LICITACIÓN PÚBLICA GPNK N° 12/2022

INGENIERÍA, PROVISIÓN DE EQUIPOS Y MATERIALES, CONSTRUCCIÓN DE LAS PLANTAS
COMPRESORAS TRATAYÉN Y SALLIQUELÓ DEL GASODUCTO PRESIDENTE NÉSTOR KIRCHNER

CIRCULAR N° 06/2022

ACLARATORIA

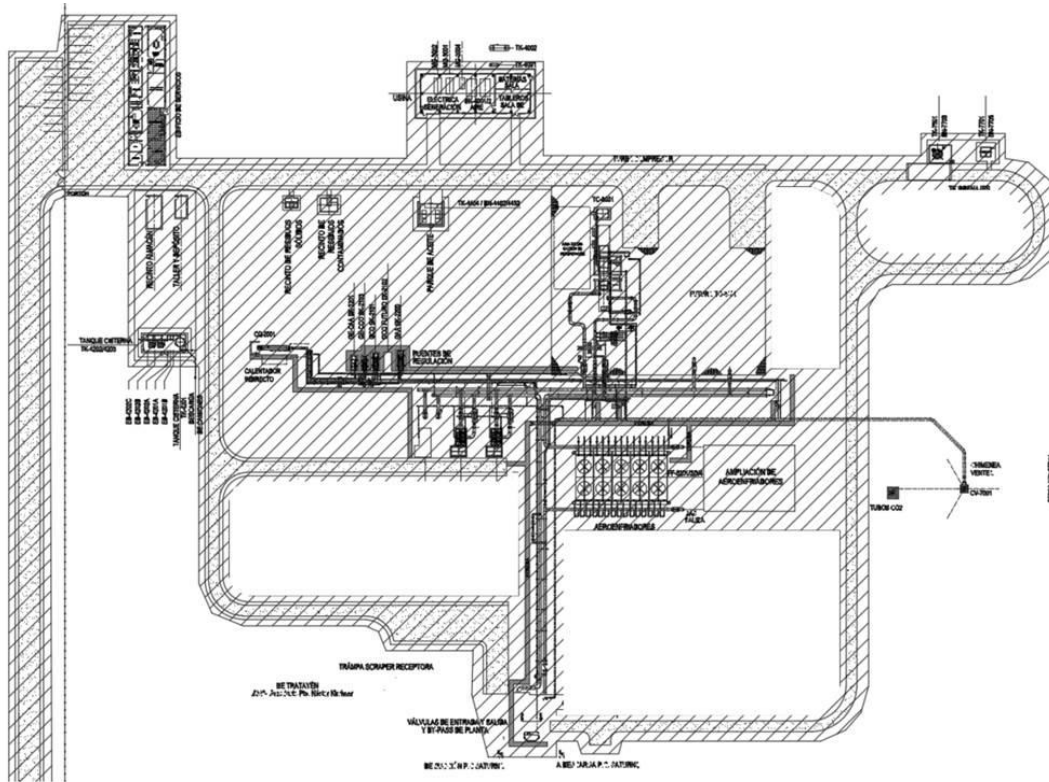
A los efectos de minimizar los tiempos de construcción para hacerlos compatibles con los exigentes plazos definidos en el pliego, la interpretación de este Oferente es que el relleno y nivelación dentro del área industrial se realizarán estrictamente donde exista algún requerimiento derivado de instalaciones/equipos/calles asociado al proceso de la planta que requiera el terreno al nivel general de la misma, realizando en el resto del área sólo las adecuaciones necesarias para el escurrimiento de las aguas, manteniendo los niveles naturales.

En los límites de las zonas a rellenar se considerará para la nivelación un ancho adicional de 1m realizando la transición al terreno sin nivelar con el talud correspondiente. Esta solución tiene como objetivo acotar el volumen de relleno a 60'000m³ aproximadamente.

A continuación, se indica con hatch rayado el área a elevar. Para el resto de la planta solo se procederá a hacer la limpieza de la capa vegetal.

Agradecemos se preste conformidad a nuestro entendimiento.

Remitirse a las últimas revisiones de los layout oportunamente adjuntas a la Circular Modificatoria N°7 (GNKIB-06-P-LY-0001_3.pdf para la PC TRATAYÉN y GNKIB-06-P-LY-0002_2.pdf para la PC SALLIQUELÓ), en donde puede apreciarse el área de relleno a considerar.

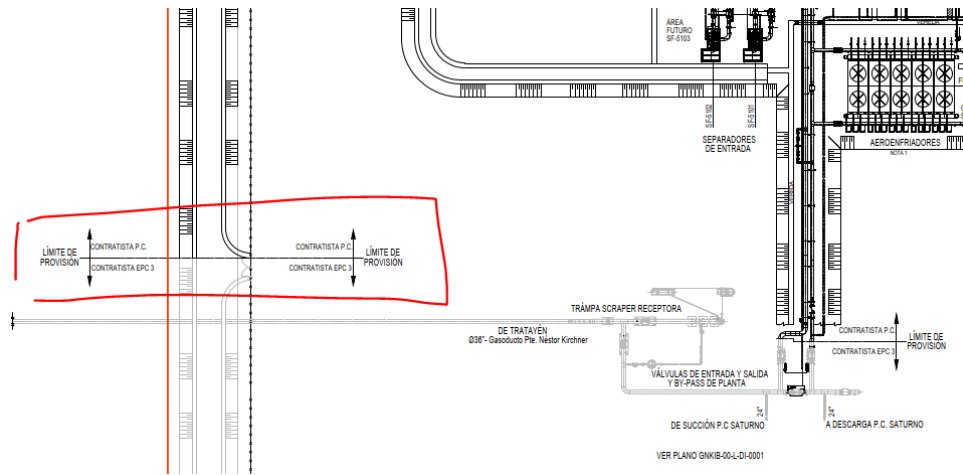
Según el apartado 10.6.1 del Pliego de Especificaciones Técnicas Particulares, *“El Contratista deberá garantizar un camino de acceso a la planta desde la ruta o camino público más próximo”*.

Sin embargo, según el plano GNKIB-06-P-LY-0002_2 adjunto a la modificación 5 de la Circular Modificatoria N° 7, se definió un límite de batería según se indica en la siguiente imagen:

Entendiendo que el plano recibido en la Circular Modificatoria N°7 prima sobre el Pliego, solicitamos amablemente al Cliente confirmar este supuesto.

Es correcta la apreciación.

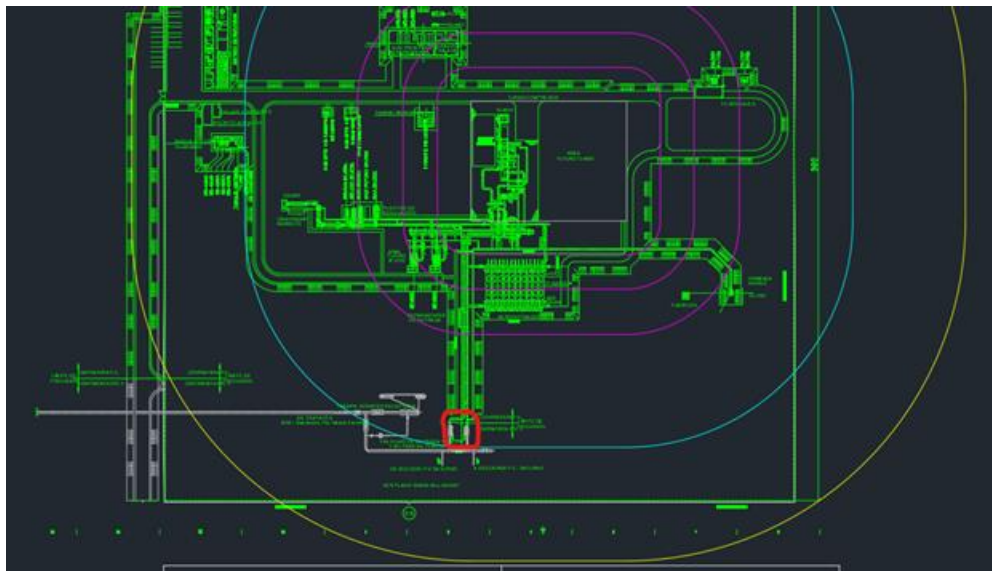
Y el estudio del LY a la fecha tenemos:

Generando perímetros en color amarillo a 150m y en color celeste a 100m desde la zona de compresores. Las válvulas de bloqueo de la planta en círculo rojo (fuera del alcance de este proyecto) quedan localizadas a una distancia menor a lo requerido por la normativa NAG126 desde la zona de compresores (100m). Situación similar ocurre con el cerco perimetral. Adicionalmente al gasoducto se visualiza preliminarmente los 100 m mínimos de distancia. Sin embargo, la trampa da también quedaría dentro de la periferia de 100m de los compresores. Por favor verificar e indicar consideraciones de propuesta.

El diseño de la planta deberá respetar las distancias mínimas de seguridad estipuladas en la NAG-126, independientemente de lo consignado en la Ingeniería Básica. En relación a las válvulas de succión y descarga de planta, la ubicación de las mismas deberá ser ajustada por el Contratista conforme la referida norma.

Respecto de los 150 metros necesarios desde la zona de compresores al límite de la propiedad o vía pública, es preciso mencionar que, el límite del predio no finaliza en el alambrado olímpico sino en el rural, el que se encuentra por fuera de dicho radio.

La trampa de scraper se encontrará emplazada dentro de una EMED. Por tal motivo, el Oferente no debe considerar que dicho emplazamiento afectará el layout de las instalaciones asociadas a las plantas compresoras.
